RENESAS TECHNICAL UPDATE

製品分類	MPU & MCU	発行番号	TN-16C-A218A/J	Rev.	第1版
題名	R32C/160グループ ハードウェアマニュアルの誤記訂正		情報分類	技術情報	
適用製品	R32C/160グループ	対象ロット等	関連資料	R32C/160グループ ハードウェアマニュアル Rev.1.02 (RJJ09B0548-0102)

R32C/160グループ ハードウェアマニュアル Rev.1.02において誤記がありましたので、以下のとおり訂正いたします。

図7.1 クロック発生回路のブロック図

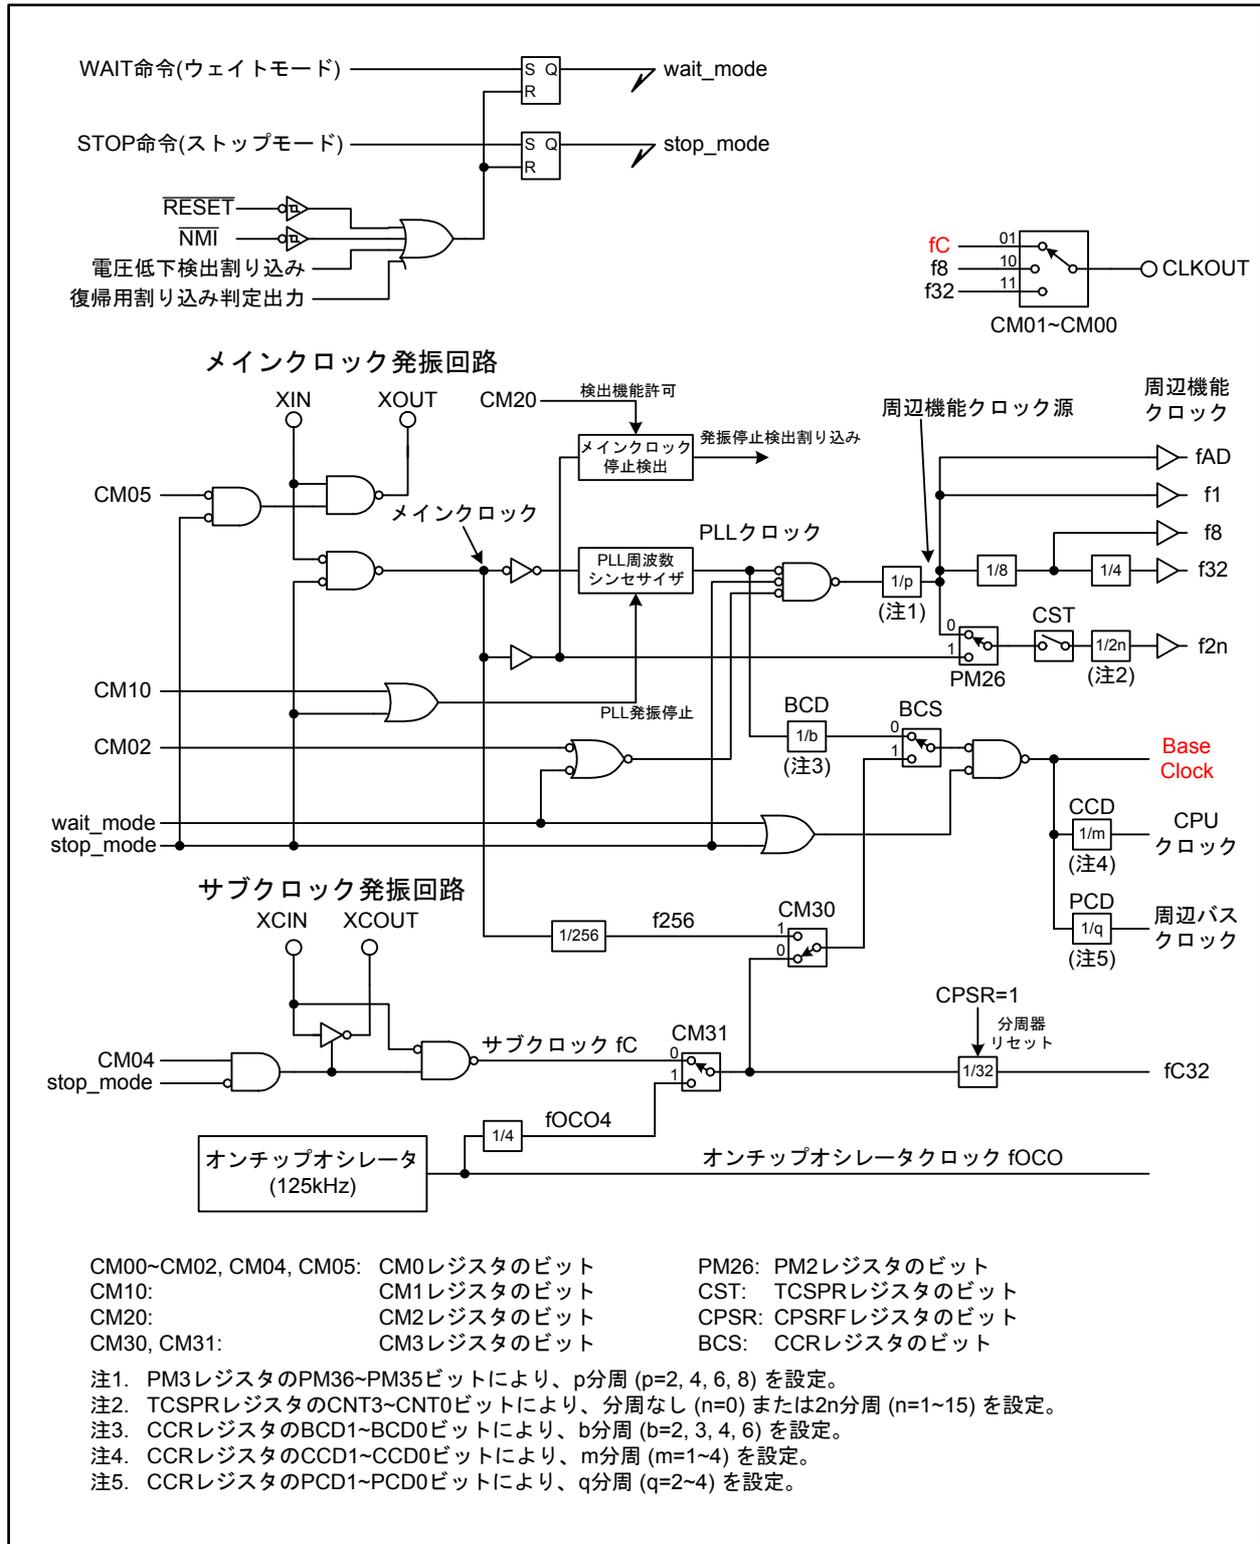
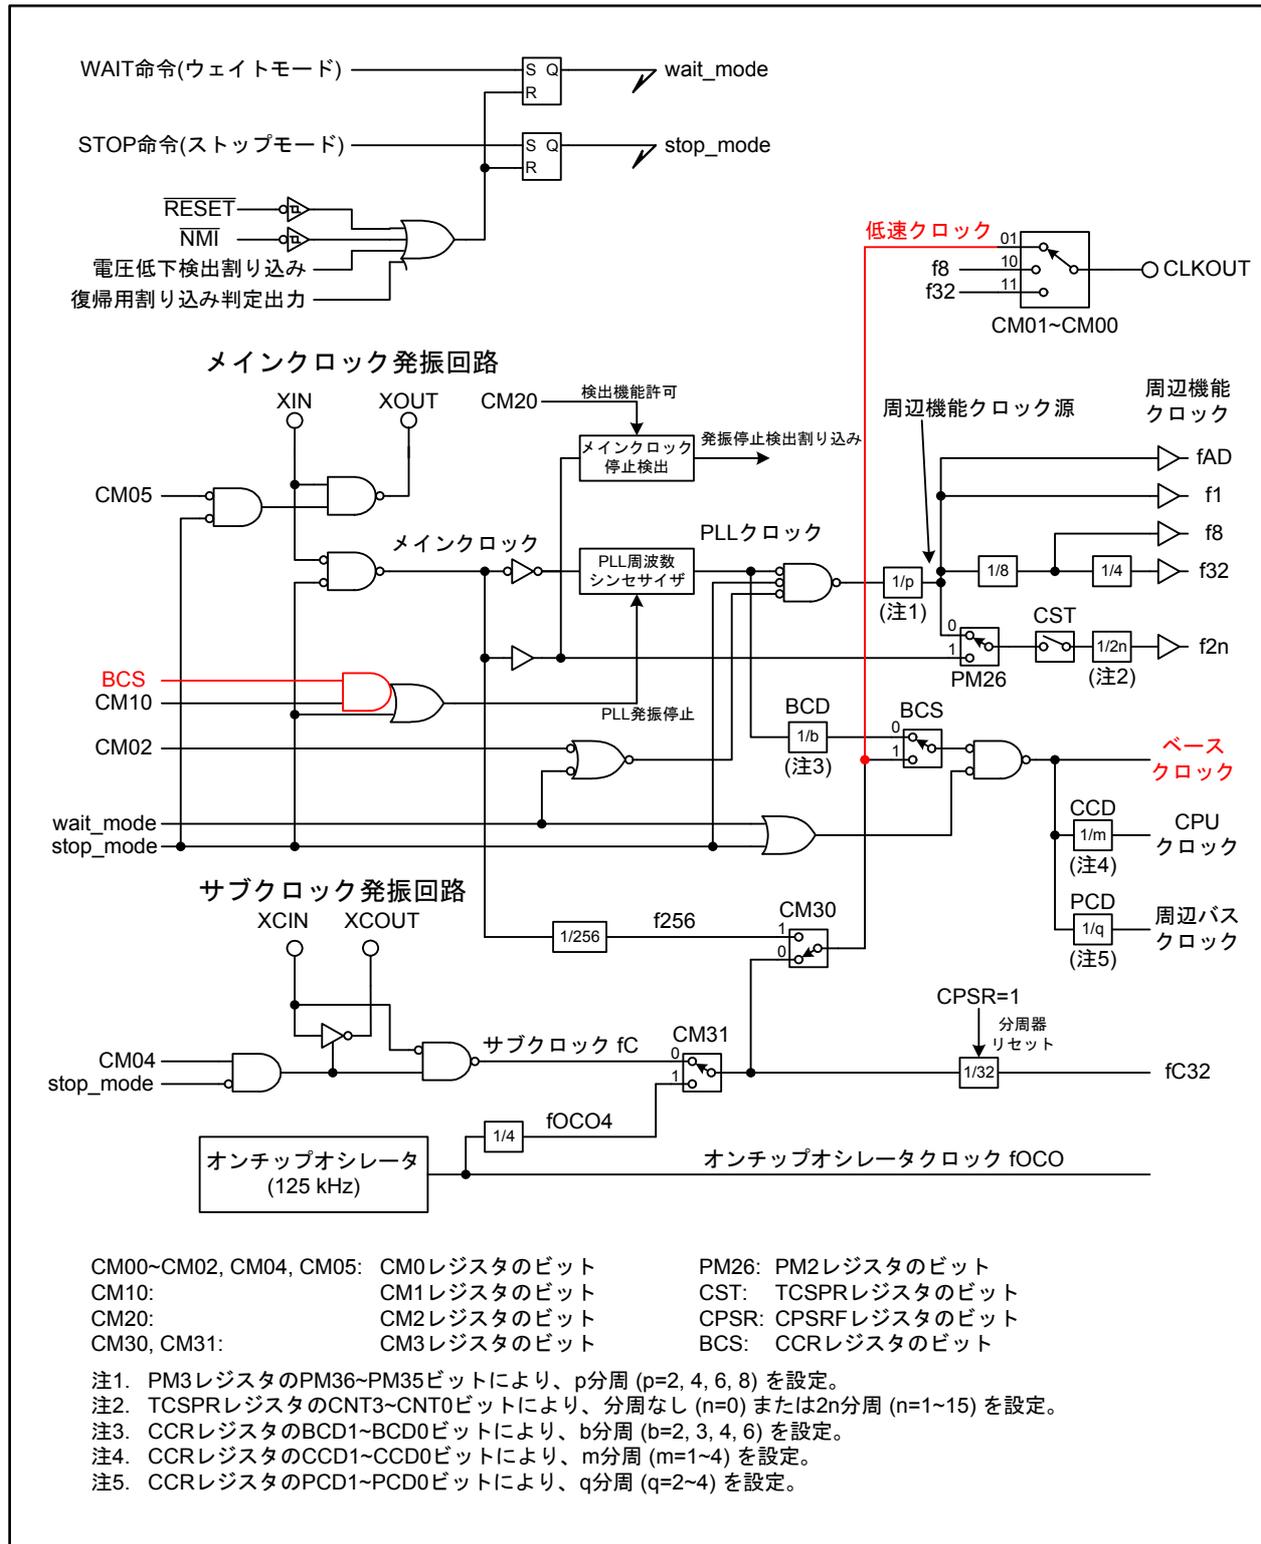
図7.1を以下のとおり訂正いたします。

図10.8 割り込み優先順位判定回路

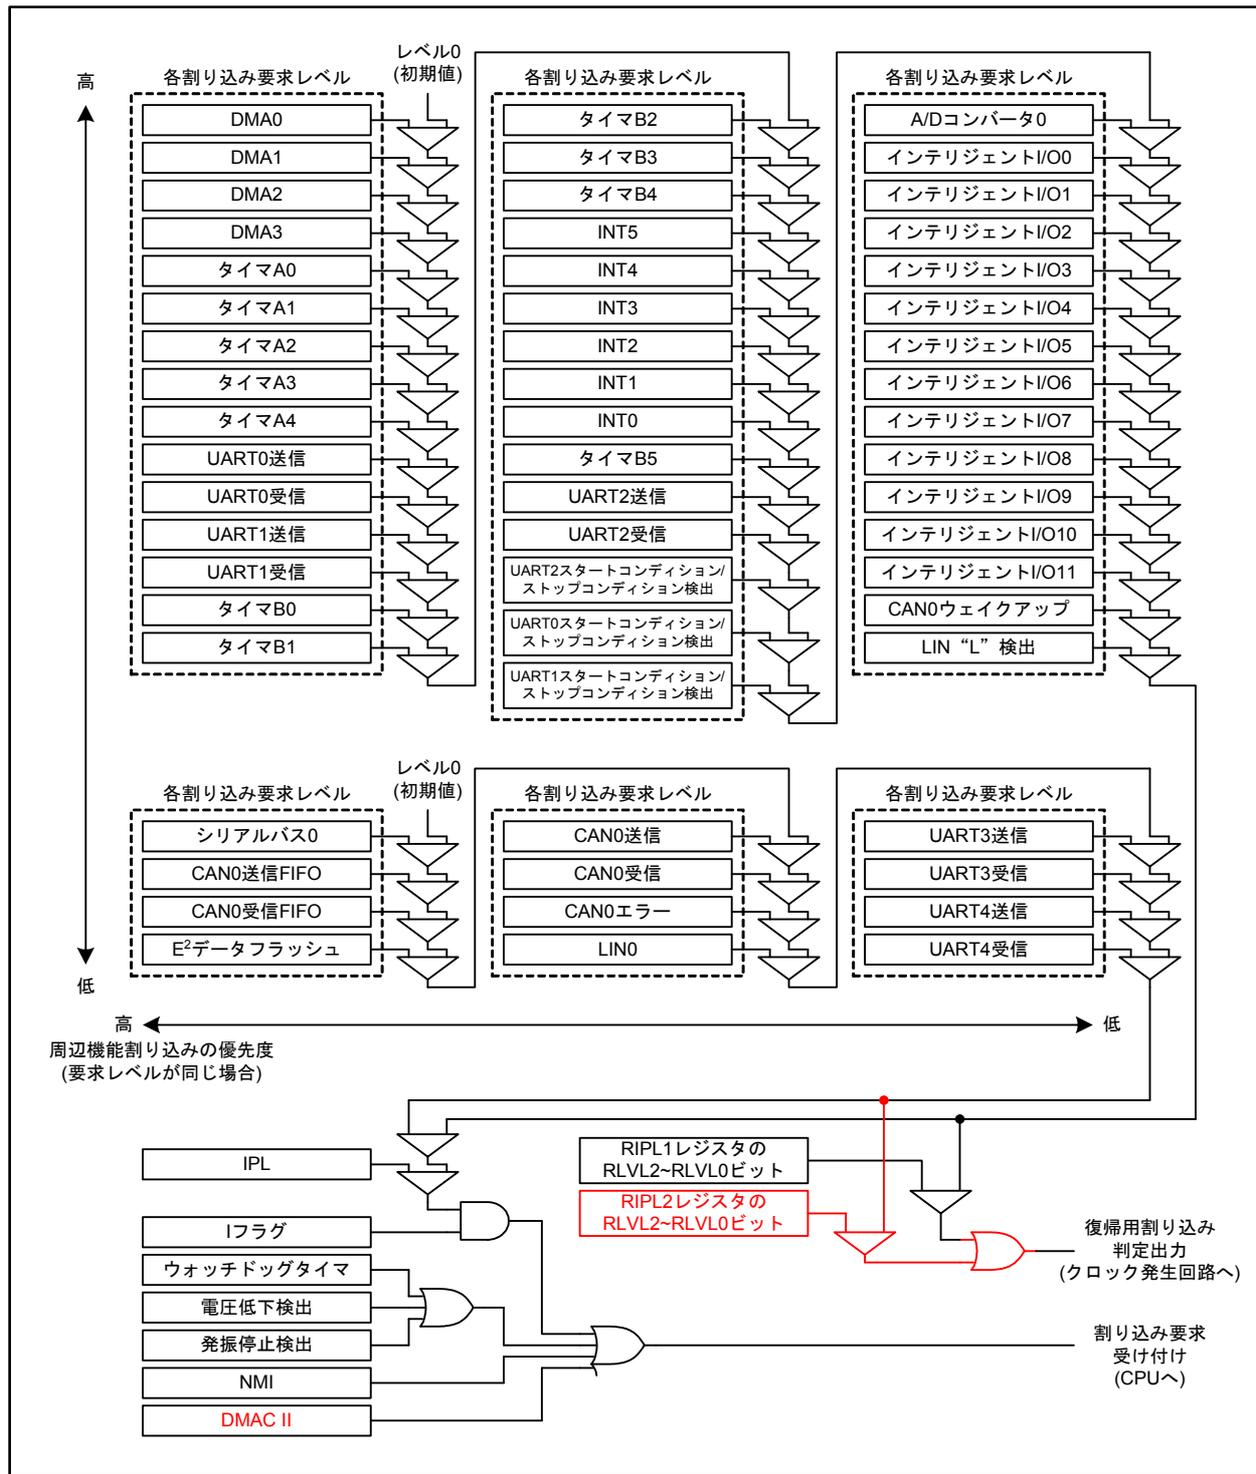
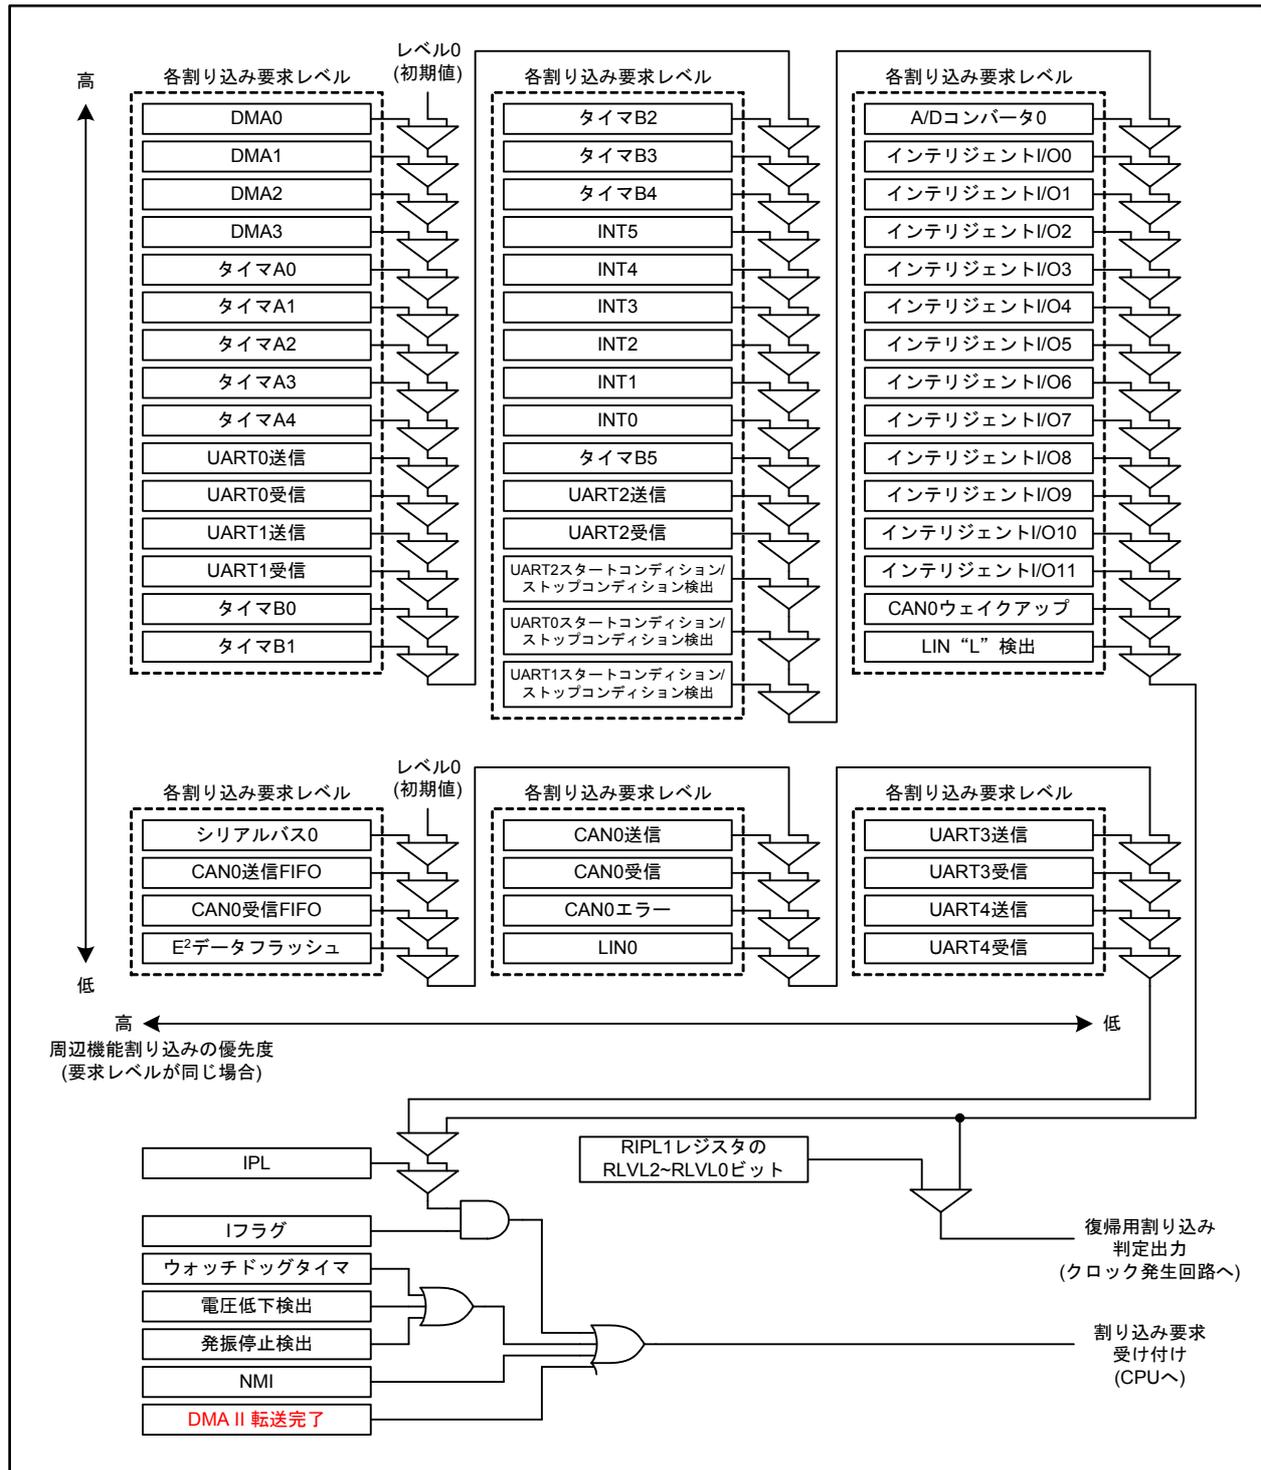
図10.8を以下のとおり訂正いたします。
